日本ドローン協議会

教材ドローン「購入者宛て」お知らせ リード止め金具改良に関して

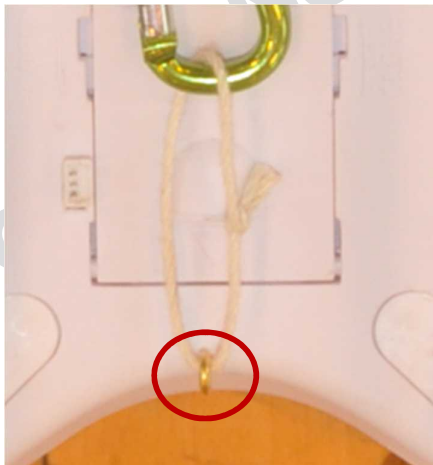
1. クラス別競技大会の練習中に、取付金具が外れた為。

1. 既設提供品

丸型ヒートン金具を使用

2. 改良後提供品

ナベ小ネジ・ナットを使用

1. 既に購入しました方は「事務局へ連絡」、「講習会/研修会に参加（持参）」した折に改修致します。
 - ① 改修時間は5分程度で終了いたします。
2. 平成28年4月以降に購入した方、及び、予約されています方は「改良版」で提供致します。
